大間原子力発電所

敷地ごとに震源を特定して策定する地震動のうち

(コメント回答その3)

2024年3月15日

大間崎付近の隆起を考慮して想定する地震に係る主な変更点(1/2):地震動評価の実施手順の変更

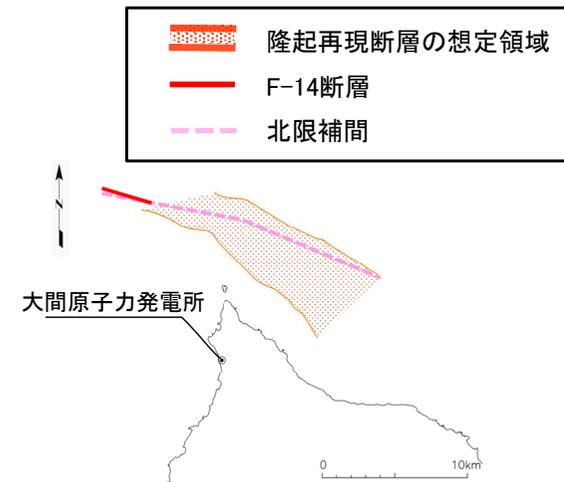
| No. | 項目 | 指摘時期 | コメント内容 | 該当箇所 | |
|-------|---------------------|-------------------------|---|------------------------------|-------------------------|
| S4-10 | 大間崎付近の隆起を考慮して想定する地震 | 第1013回会合 (2021.11.5) | 隆起再現断層の震源モデルの設定について、地質的に設定した地表トレース3条、補間的に設定した地表トレース2条に対して、例えば断層位置、傾斜角、アスペリティ位置といったパラメータが隆起再現性に及ぼす影響度や傾向を分析して図示するなど、隆起が説明できる領域について、代表性・網羅性の観点から妥当性を説明すること。 | P.(2), P.(3), P.(6)~P.(8) | 本編資料 P.10, P.12~P.28 |

コメントNo.S4-10

| ・ 第1013回審査会合(2021.11.5)の地震動評価の実施手順 | ・ 今回ご説明の地震動評価の実施手順 |
| <p>〈本編 5章 隆起再現断層による地震の地震動評価〉</p> <div style="border: 1px solid black; padding: 5px; margin-bottom: 5px;">5.1 隆起再現断層の想定領域の設定</div> <p style="text-align: center;">↓</p> <div style="border: 1px solid black; padding: 5px; margin-bottom: 5px;">5.2 地震発生層の設定</div> <p style="text-align: center;">↓</p> <div style="border: 1px solid black; padding: 5px; margin-bottom: 5px;">5.3 地形発達過程の再現性に基づく隆起再現断層の選定</div> <ul style="list-style-type: none"> ・ 基本となる地表トレースの設定 ・ 補間的な地表トレースの設定 ・ 断層諸元の設定 ・ 隆起シミュレーションによる「大間付近の隆起域」の再現性の評価 ・ 隆起再現断層の選定 <p style="text-align: center;">↓</p> <div style="border: 1px solid black; padding: 5px; margin-bottom: 5px;">5.4 地震動評価の震源モデルの設定</div> <ul style="list-style-type: none"> ・ 敷地に及ぼす影響が大きい震源モデルの選定 ・ 基本ケースの震源モデルの設定 ・ 考慮する不確かさの整理に基づく検討ケースの設定 ・ 断層パラメータの設定 <p style="text-align: center;">↓</p> <div style="border: 1px solid black; padding: 5px; margin-bottom: 5px;">5.5 地震動評価手法</div> <div style="border: 1px solid black; padding: 5px;">5.6 地震動評価結果</div> | <p>〈本編 5章 大間崎付近の隆起を考慮して想定する地震の地震動評価〉</p> <div style="border: 1px solid black; padding: 5px; margin-bottom: 5px;">5.1 地震発生層の設定</div> <p style="text-align: center;">↓</p> <div style="border: 1px solid black; padding: 5px; margin-bottom: 5px;">5.2 震源モデルの設定</div> <ul style="list-style-type: none"> ・ 「震源を特定する領域」において地震動評価の対象となる震源モデル ・ 地表痕跡がある場合の震源断層長さの考慮 ・ 基本ケースの震源モデルの設定 ・ 考慮する不確かさの整理に基づく検討ケースの設定 ・ 断層パラメータの設定 (次回以降ご説明) <p style="text-align: center;">↓</p> <div style="border: 1px dashed black; padding: 5px; margin-bottom: 5px;">5.3 地震動評価手法 (次回以降ご説明)</div> <div style="border: 1px dashed black; padding: 5px;">5.4 地震動評価結果 (次回以降ご説明)</div> |

大間崎付近の隆起を考慮して想定する地震に係る主な変更点(2/2): 基本的な考え方について

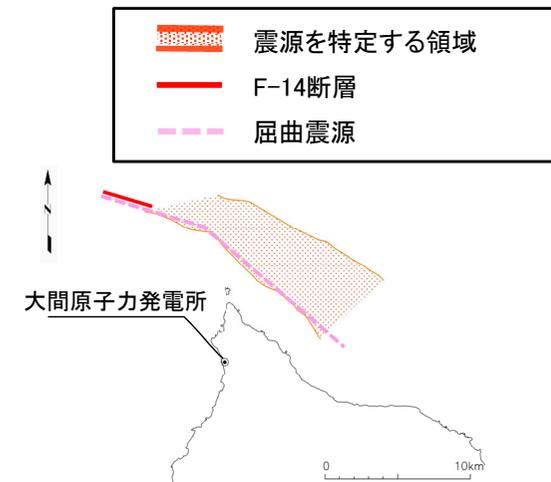
コメントNo.S4-10

- 後期更新世以降の活動が認められない地形・地質構造等(以下「古い地質構造」という。)に基づき設定した「地表トレースを想定し得る領域」に、不確かさも考慮した複数の震源モデルを想定した。
地震動評価の対象とする震源モデルは、上記モデルのうち隆起シミュレーションにより地形発達過程の再現性ありと評価した震源モデルを選定した。
- このため、地震名称を「隆起再現断層による地震」、想定領域を「隆起再現断層の想定領域」と呼称した。
- 基本ケースの震源モデルは、再現性ありと評価した震源モデルのうち、敷地に及ぼす影響が最も大きいモデル(北限補間)とした。
- 走向(位置)、断層傾斜角、及びアスペリティ位置の不確かさをそれぞれ考慮した複数の震源モデルより、基本ケースの震源モデルを選定したことから、不確かさケースは短周期レベルの不確かさのみを考慮した。

- 地形発達過程の再現性に係る判定基準を明確に示すことは困難と判断し、隆起シミュレーションを取り止め、地震動評価の対象とする震源モデルは、敷地に及ぼす影響の大きさの観点で選定する。
- 上記方針変更に伴い、地震名称を「大間崎付近の隆起を考慮して想定する地震」、想定領域は当該地震の位置を特定するために用いることから、「震源を特定する領域」と呼称する。
- 基本ケースの震源モデルは、敷地に最も近く、地表に孤立した短い活断層があるとした場合に、否定できないとされる震源断層長さ20kmを考慮したモデル(屈曲震源)とする。
- 不確かさケースは、断層傾斜角、地震規模及び短周期レベルの不確かさを考慮する。

③基本ケースの震源モデルの設定(2/6):アスペリティの設定(1/2)

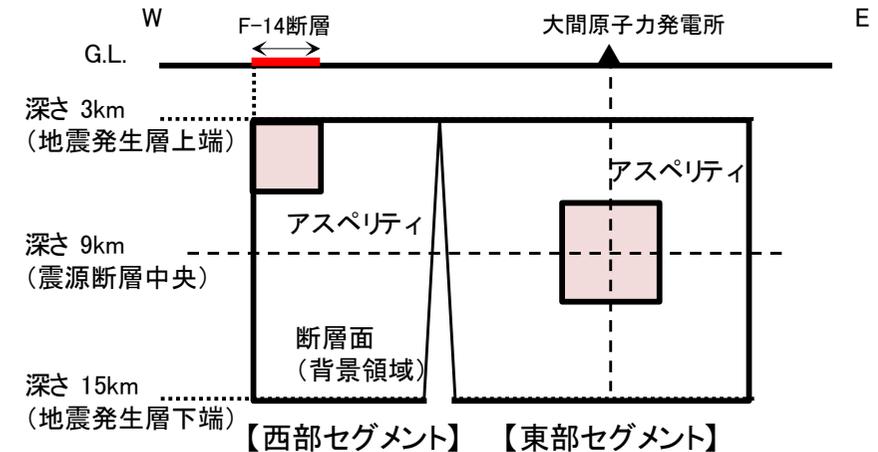
コメントNo.S4-10

- アスペリティの個数・位置は、強震動予測レシピ※を踏まえた上で、地質調査結果及び知見を考慮して以下のとおり設定する。

- 強震動予測レシピを参照するとともに、大間崎付近の隆起域の分布を踏まえて設定する。
- 震源断層は、東部と西部の2つのセグメントで構成されることから、強震動予測レシピに従い、各セグメントに1個ずつ設定する。
- 個々のアスペリティの面積は、強震動予測レシピに従い、各セグメントの面積比にて配分する。

- 強震動予測レシピでは、活断層調査から得られた1回の地震イベントによる変位量分布もしくは平均変位速度の分布より設定し、これらの情報に基づき設定できない場合には、震源断層中央付近に設定するとされている。
- 強震動予測レシピを踏まえ、東部及び西部の各セグメントのアスペリティは以下のとおり設定する。

- 地質調査結果及び知見
 - ▶地質調査結果より、東部には地表痕跡は存在しない。
 - ▶杉山ほか(2003)によれば、震源断層の深部にいくにつれて、すべり量分布と地表における変位量分布との相関は低下し、およそ10km以深では相関があるとは言えなくなる。
- アスペリティの位置の設定(P.19参照)
 - ▶長さ(走向)方向:地表痕跡は存在せず、東部セグメントにおいて地表の変位量の大きい箇所は特定できない。ここでは、強震動予測レシピにおける活断層の変位量分布等の情報が得られていない場合と同様に扱い、敷地に最も近い位置となる震源断層中央付近に設定する。
 - ▶深さ(断層幅)方向:地表痕跡が存在しないことから、アスペリティ深さは震源断層の深部(10km程度以深)が適切である。ここでは、保守的に、強震動予測レシピにおける活断層の変位量分布等の情報が得られていない場合と同様に扱い、震源断層中央(アスペリティ中心深さ9km, アスペリティ上端深さ7km)に設定する。
